改善箇所説明図

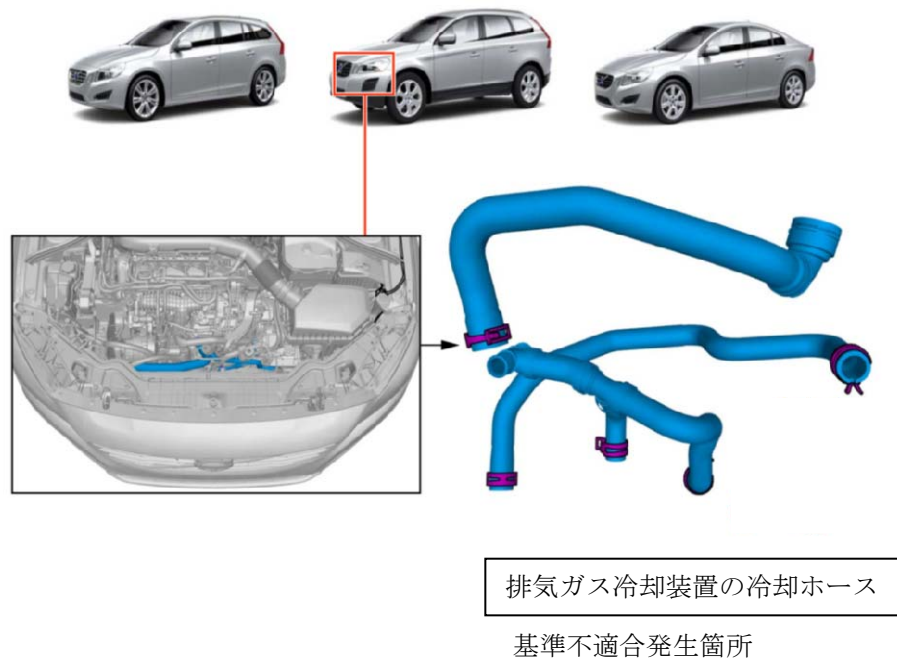
基準不適合発生箇所

ディーゼルエンジンの排気ガス再循環装置（EGR）において、排気ガス冷却装置の冷却方法が不適切なため、排気ガス中の煤が湿気を帯びることがある。そのため、煤がエンジンの吸気バルブへ堆積し密着不良を起こすことで、エンジンの出力低下やエンジン警告灯が点灯し、最悪の場合、インテークマニホールドが溶損し火災に至るおそれがある。

改善の内容

全車両、EGR の冷却ホースを対策品に交換し、エンジンコントロールモジュールのプログラムを対策プログラムに書き換えて、周辺のセンサーを清掃する。
なお、インテークマニホールド等に損傷がある場合は、当該部品を新品に交換する。
